Provincia di Ascoli Piceno

OGGETTO: Art.27-bis D.Lgs 152/2006 e s.m.i. Procedimento autorizzatorio unica (PAU). Ditta ENERGY BOOST Srl. Impianto di messa in riserva (R13) e recupero (R12-R4-R5) di rifiuti non pericolosi ai sensi dell'art. 208 del D. Lgs 152/2006 e s.m.i. ubicato nel Comune di Ascoli Piceno – Località via del Commercio snc. Valutazioni tecnico ambientali.

In riferimento alla nota della Provincia Prot n. **5098/PROT del 06.03.2026**, acquisita al Prot ARPAM n. 7082 di pari data, relativa all'istanza per l'avvio del procedimento autorizzatorio unico regionale (PAU) per il progetto di realizzazione e messa in esercizio dell'impianto di recupero rifiuti non pericolosi, esaminati gli elaborati progettuali depositati sul sito web della Provincia di Ascoli Piceno, si rappresenta quanto segue.

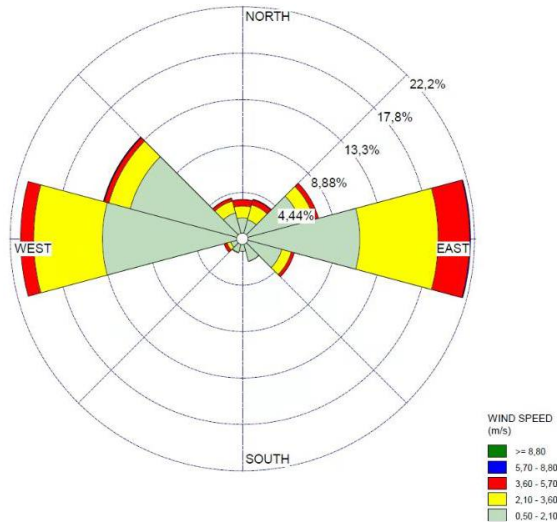
Nell'elaborato “*Modellazione diffusione polveri in aria_Rev_03 del 16/02/2026*” sono contenute le valutazioni dei flussi emissivi con una stima delle concentrazioni degli inquinanti ai recettori attraverso l'utilizzo di un modello di diffusione Langragiano Gaussiano di tipo non stazionario (Calpuff) redatto allo scopo di identificare, descrivere e valutare gli impatti sull'atmosfera delle emissioni convogliate dello stabilimento.

La rosa dei venti per l'anno 2022

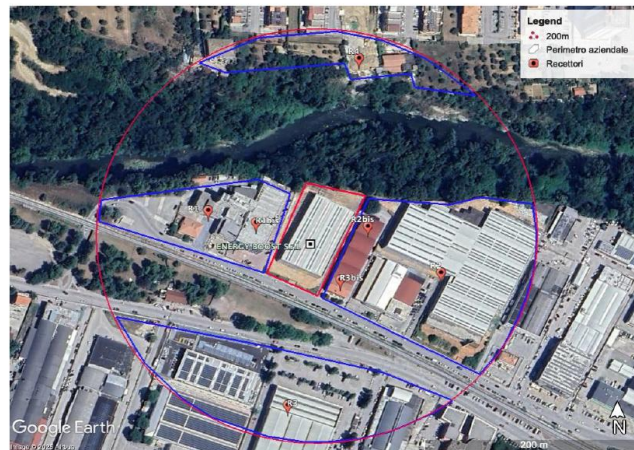
I dati presi in considerazione sono dati medi orari del periodo 01.01.2022 – 31.12.2022 (step temporale di 1 ora). La diffusione degli inquinanti è influenzata, in direzione orizzontale, dalla velocità e direzione del vento, mentre in

direzione verticale, dalla turbolenza causata da venti termici, quindi dalla temperatura e radiazione solare, ma anche da eventuali ostacoli presenti sul terreno.
